Dodatek č. 5

ke Smlouvě o dílo č. SML1028233

Změna během výstavby č. 6

Název stavby:	Výstupní – rekonstrukce uličního prostoru
Číslo smluvního vztahu:	MIROS23200534
Název části stavby (PS, SO):	000, SO 101, SO 185
Na základě oznámení projektanta/zhotovitele/objednatele/provozovatele o skutečnostech, které vyžadují provést změnu smluvní dokumentace. Změna se týká technického řešení díla s dopadem na jeho smluvní cenu/termín dokončení díla.	
Původní řešení dle smluvní dokumentace: Dle projektové dokumentace vypracované ADVISIA, s.r.o., Pernerova 659/31a, 186 00 Praha 8 – Karlín, Odpovědný projektant Ing. Miroslav Větrovský, ČKAIT 0011067 a v souladu se společným povolením, vydaným odborem dopravy a majetku Magistrátu města Ústí nad Labem dne 18. 4. 2023, č. j. MMUL/ODM/SÚ/117290/2023/BaueJ	
<u>Nové řešení:</u> - viz. jednotlivé ZL č. 29-41	
<u>Zdůvodnění změny:</u> - viz. jednotlivé ZL č. 29-41	
Realizací změny není dotčena kvalita díla ani ostatní smluvní podmínky a zůstává zachován charakter a účel díla definovaný v projektové dokumentaci a smluvních dokumentech. Případné dodatečné stavební práce plynoucí z realizace změny budou hrazeny v souladu s příslušnými smluvními podmínka

PODKLAD PRO ZPRACOVÁNÍ ROZPOČTU / OCENĚNÍ ZMĚNY	
Číslo zakázky : 23038LN	Název zakázky : Výstupní-rekonstrukce uličního prostoru ZL č.29		
Požadavek zadal :	Datum zadání :	02.09.2024	
Zpracovává :	Termín zpracování :	06.09.2024	
NÁZEV ZMĚNY / ROZPOČTU : SO 101 Komunikace-čekárny MHD

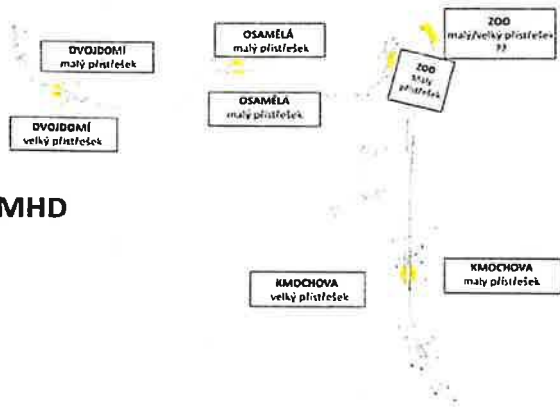
1) VCP-nová položka-čekárny MHD dle požadavků investora-celkem: 8 ks

2) MNP-odpočet stávající položky z SoD č.80 z SO 101-celkem: 8 ks

PŘÍČINA / DŮVOD: Na základě požadavků investora a dotčených orgánů došlo ke změně a dospecifikaci čekáren MHD, kdy došlo k úpravě rozměrů, reklamních ploch, doplnění osvětlení, sítotisků a dalších úpravám a změnám. NA základě této skutečnosti byly původní typy čekáren odečteny a přičteny nové a upravené čekárny dle požadavků investora. Betonové základy čekáren nejsou součástí tohoto ZL, čeká se na výrobní dokumentaci čekáren, ve které budou rozměry a typy základů specifikovány. Základy čekáren MHD budou naceněny v jiném samostatném ZL stavby, až budou známy všechny skutečnosti. Všechny tyto skutečnosti a změny jsou součástí tohoto ZL č.29.

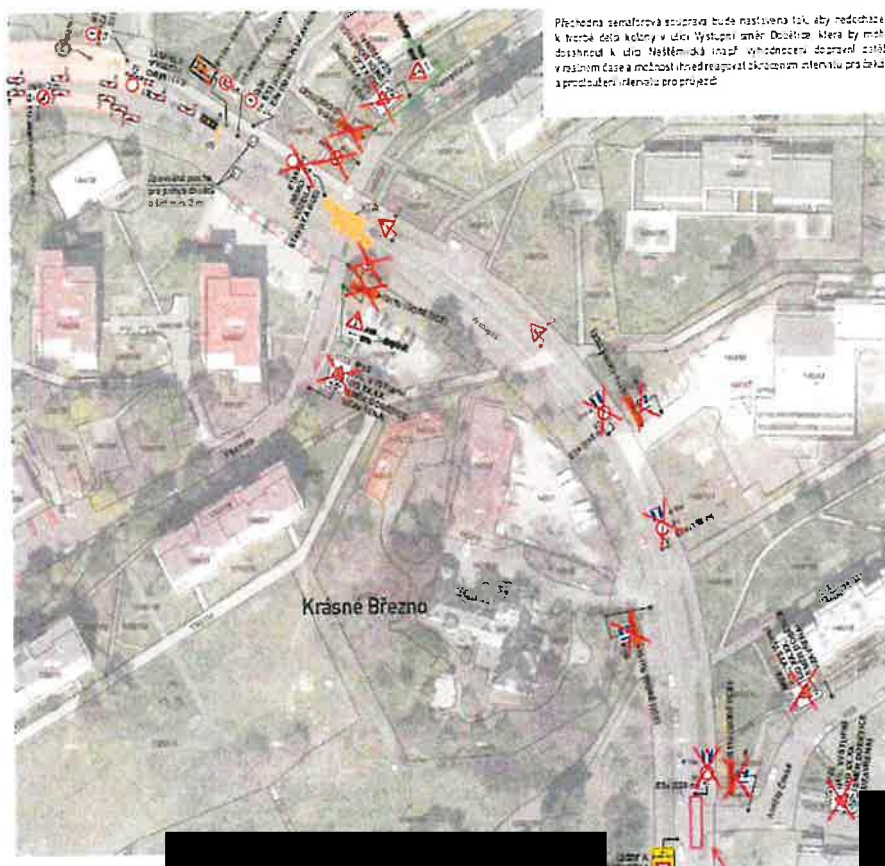
1) VCP-nová položka-VZD-provizorní žluté čáry dle požadavků PČR- 2 kpl

PŘÍČINA / DŮVOD: Na základě požadavků investora a PČR dojde po zrušení objížděné trasy Výstupní ul. k doplnění dočasného VDZ a to žlutých křížů do postraních odboček a dalším drobným úpravám nad rámec PD a zadání DIO. Po domluvě budou nastříkány VDZ V 12 B do odboček Vojanova, Přemyslovců a Anežky České a obnoveny frekventované přechody. Toto VDZ muselo být provizorně nastříkáno 2 x kompletem. Jednou bylo nastříkáno v rámci DIO-II.etapa. Po vyfrézování asfaltů a úseku v TK 0,000-0,325 byl zjištěn praskající strop kolektoru THMÚ, na základě čehož byly do vyřešení pozastaveny pokládky nových asfaltů v tomto úseku a provizorní žluté VDZ muselo být nastříkáno znovu kvůli provozu a bezpečnosti provozu. Všechny tyto skutečnosti jsou součástí tohoto ZL č.31.

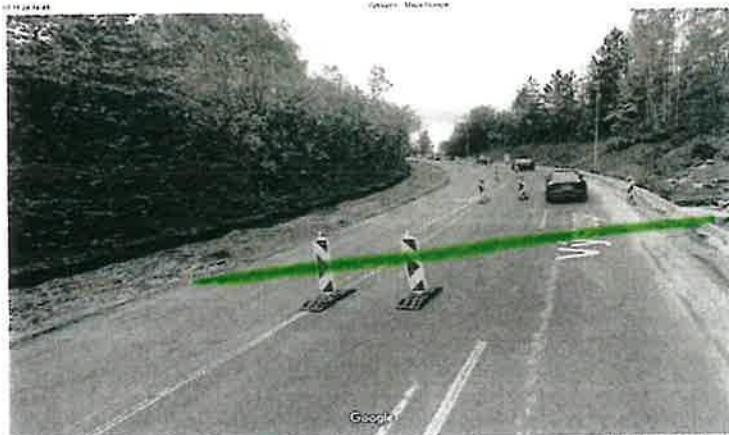
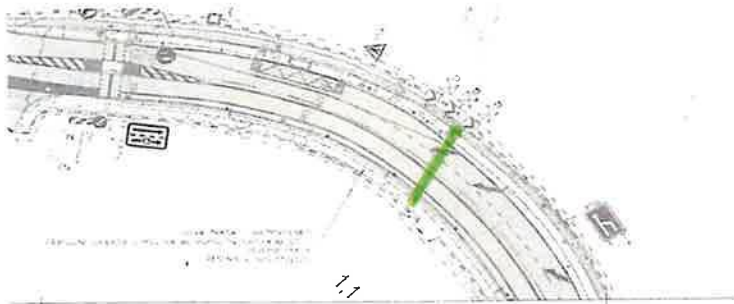
1) VCP-nová položka-zalití revizní šachty kanalizace popílkem z mixu-celkem 7,1 m3

PŘÍČINA / DŮVOD: Na základě kamerových zkoušek kanalizace a přípojek UV bylo zjištěno, že objevená stávající revizní šachta ve staničení TK cca 1,125 na pravé straně komunikace ve směru staničení, která se nachází cca 1,0 m za silniční obrubou v zelení nikam nevede a ani do ní není nic zaústěno. Vede z ní pouze jedno rameno kanalizace DN 250 pod šířkou komunikace, které ale není zaústěno na stávající řád. Aby nedošlo v budoucnosti k propadům rozhodl investor a TDS o zalití této RŠ přípojeky popílkem. Všechny tyto skutečnosti jsou součástí tohoto ZL č.32.

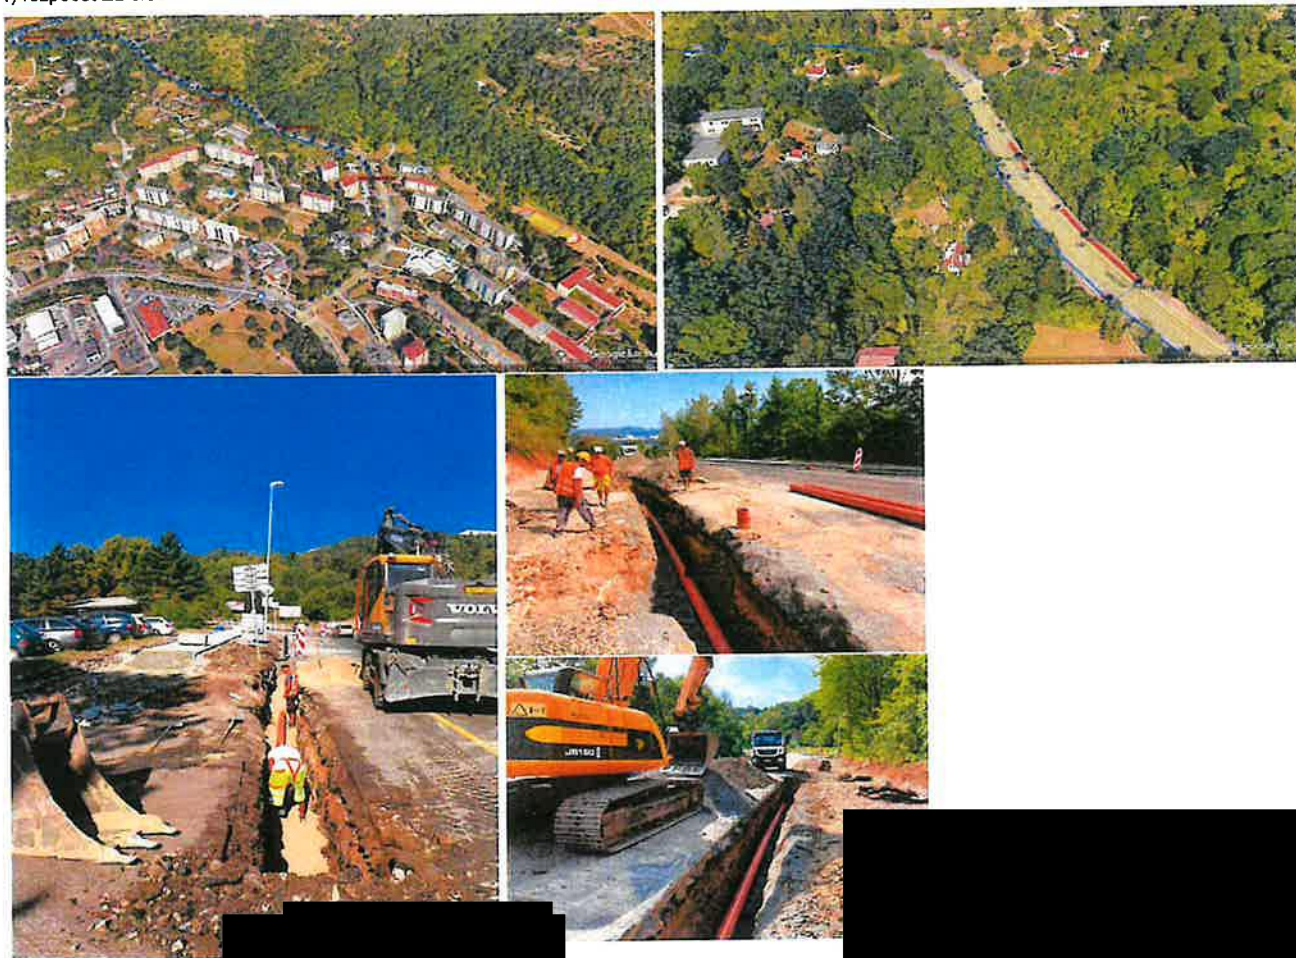
1) VCP-odvodnění-položky č.1,18,21,22,33,37 a 51 z SO 101-celkem navýšení o **238 bm** potrubí

PŘÍČINA / DŮVOD: Na základě kamerových zkoušek kanalizace a přípojek UV na Výstupní ulici bylo zjištěno, že stávající přípojky UV, které měli být v rámci stavby využity jsou lokálně rozbité, propadlé a nebo zavalené. Na základě těchto skutečností muselo dojít k opravám stávajících přípojek UV nad rámec PD, VV a SoD. Tato místa oprav byla zvolena na základě kamerových zkoušek a jejich výsledků. Všechny tyto skutečnosti a změny jsou součástí tohoto ZL č.33

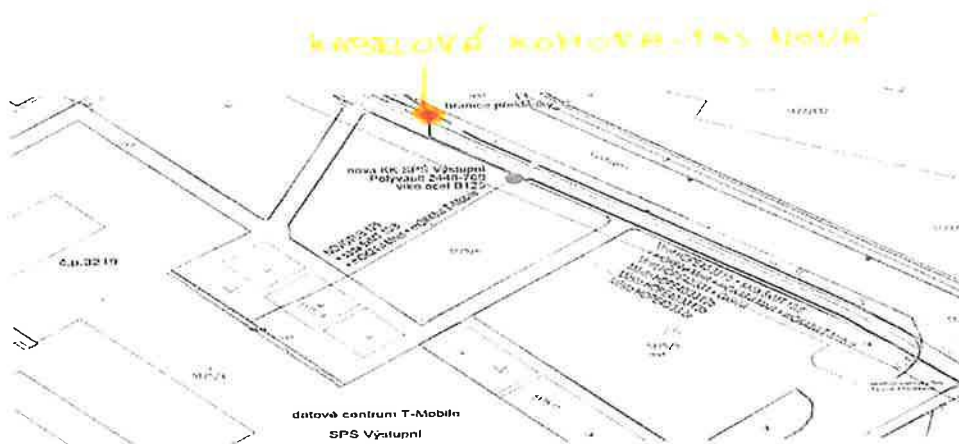
PŘÍČINA / DŮVOD : Za základě požadavků správců IS a po domluvě s investorem dojde k doplnění 1 ks kabelové komory v místě napojení přepojovaných a překládaných IS T-mobile, Cetin, Metropolnet a Teta. Tato komora byla doplněna z důvodů přístupu k jednotlivým IS v místě spoje a z důvodu budoucích záruk připojení města a Metropolnet.

PODKLAD PRO ZPRACOVÁNÍ ROZPOČTU / OCENĚNÍ ZMĚNY	
Číslo zakázky : 23038LN		Název zakázky : Výstupní-rekonstrukce uličního prostoru ZL č.40	
Požadavek zadal :		Datum zadání :	08.12.2024
Zpracovává :		Termín zpracování :	11.12.2024

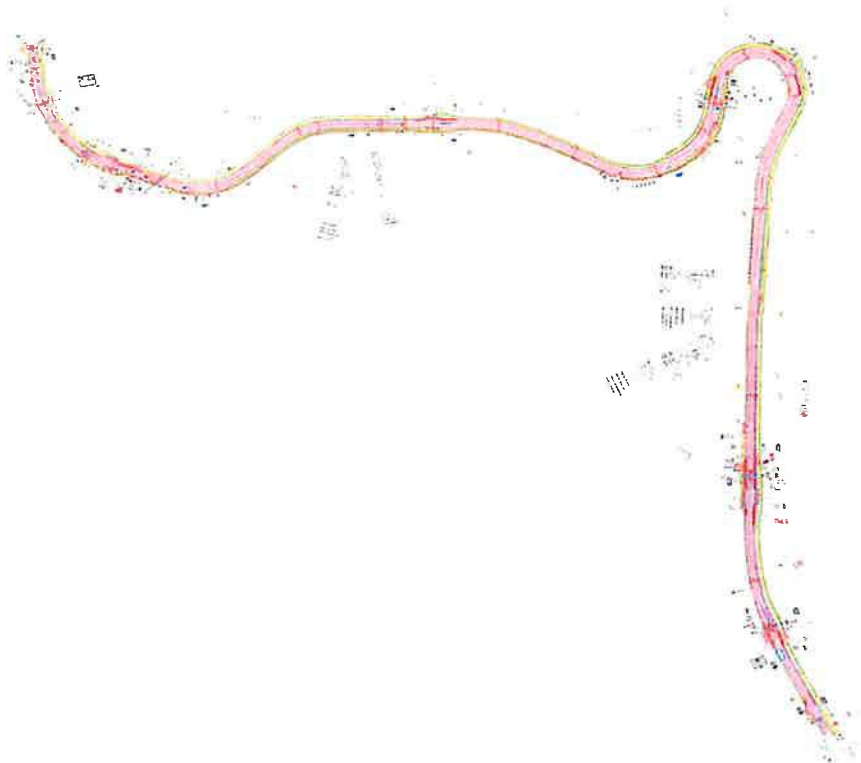
NÁZEV ZMĚNY / ROZPOČTU : **SO 101 Komunikace-výkopové práce v blízkosti IS**

1) VCP-nová položka-výkopové a zemní práce v blízkosti IS-příplatek-délka 2 109 m, šířka 1,0 m, hloubka 0,9 m-celkem:1 898,1 m3

2) VCP-navýšení stávající položky z SO 401 VO-položka kabelová spojka materiál práce 2 m kabel CYKY na spojku-celkem 36 m -celkem navýšení o 36 ks

PŘÍČINA / DŮVOD : Na základě požadavků správce IS VO-DPMÚL a objednatele muselo dojít v celé trase stavby k ponechání stávajícího VO, tak aby obydlené úseky stavby, chodníky a komunikace zůstaly osvětlené a byl tak zajištěn bezpečný pohyb chodců a automobilů po všech dotečených komunikacích. Z tohoto důvodu muselo být v celém úseku zachováno kabelové vedení stávajícího VO a v blízkosti této IS muselo být kopáno se zvýšenou opatrností a bezpečností, aby nebylo vedení poškozeno. V rámci stavby byly v jejím průběhu vyndány pouze lampy VO, které překážely v místech rozšíření komunikací a nebo byly v kolizi se stavbou-celkem 18 ks, v tomto místě muselo být stávající kabelové vedení VO, které mělo být dle PD a VV rušeno, naspojováno a opraveno, tak aby byla zajištěna jeho funkčnost dle požadavků správce a investora. Na jedno spojkování byly využity 2 ks spojky a poškozený kabel z vyndání lampy VO musel být odříznut a nastaven 2 m kabelu CYKY nového. Všechny tyto vícepráce a skutečnosti jsou součástí tohoto ZL č.40.

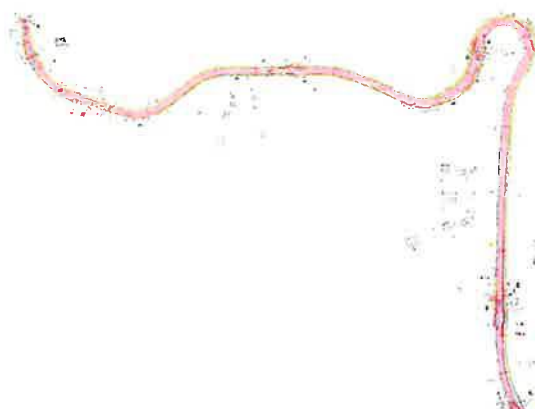
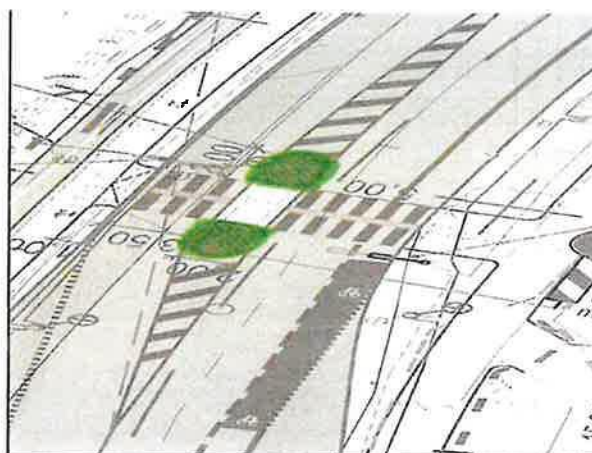
PŘÍČINA / DŮVOD : Na základě požadavků investora a po domluvě s projektanty došlo u dělicích ostrůvků u přechodů pro chodce k záměně nepochozí části původně uvažované dlažby cihla tl.6 cm za žulové kostky 10 x 10 cm, které budou uloženy do betonu. Toto provedení dělicího ostrůvku odpovídá standartům, jak jdou ostrůvky po Ústí n.L. prováděny. Podklad ze štěrkodrtí bude zachován. Všechny tyto skutečnosti a změny jsou součástí tohoto ZL č.41.
